**Contribuição para a Consulta Pública 56/2020**

NORMATIZAÇÃO DA LEI 14.052 PARA  
PROMOVER A COMPENSAÇÃO DE  
HIDRELÉTRICAS DO MRE

**23 de outubro de 2020**

**Figura 1: Vertimentos turbináveis na usina hidrelétrica Santo Antônio**

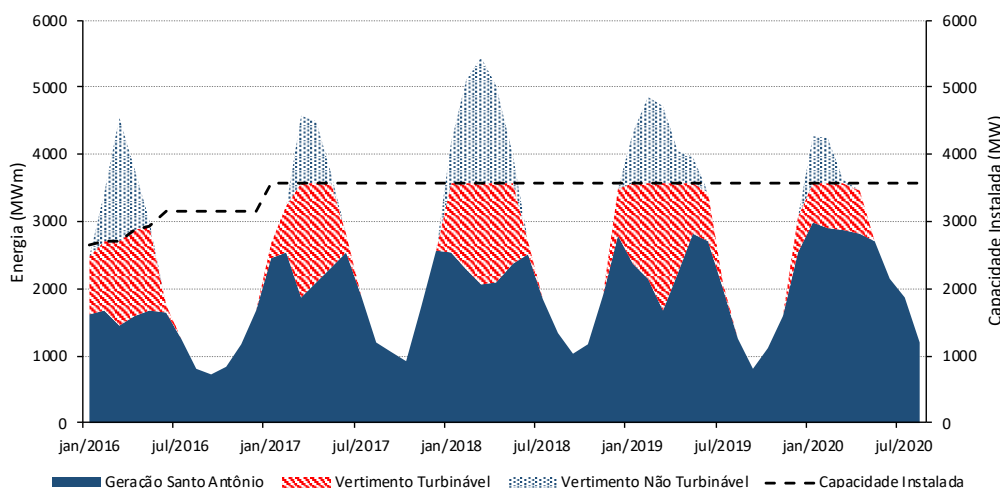
Os vertimentos turbináveis desde junho de 2016 nas usinas hidrelétricas de Santo Antônio e de Jirau correspondem, respectivamente, a 18% e 29% dos valores gerados. O vertimento turbinável na usina hidrelétrica de Belo Monte é de magnitude semelhante: 19% da energia gerada pela usina no mesmo período.

**Figura 3: Vertimentos turbináveis na usina hidrelétrica Belo Monte**

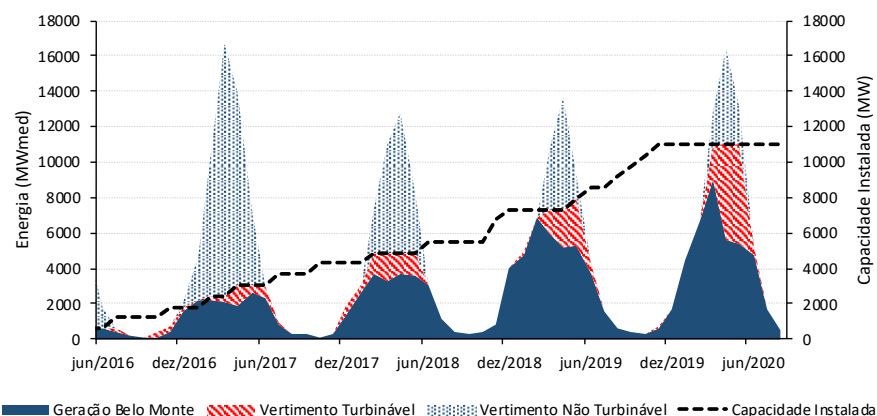
O não reconhecimento das restrições ao escoamento da energia proveniente da hidrelétrica de Belo Monte causa estranheza, pois houve vertimentos turbináveis substanciais nesta usina nos últimos anos, semelhantes aos observados nas usinas hidrelétricas de Santo Antônio e Jirau.

Se estes vertimentos turbináveis não são devidos a restrições ao escoamento de energia, qual motivo teria o ONS para desperdiçar tal disponibilidade de geração em montantes tão elevados, em um período caracterizado por elevados Custos Marginais de Operação e frequente recorrência a Despachos Fora da Ordem de Mérito?
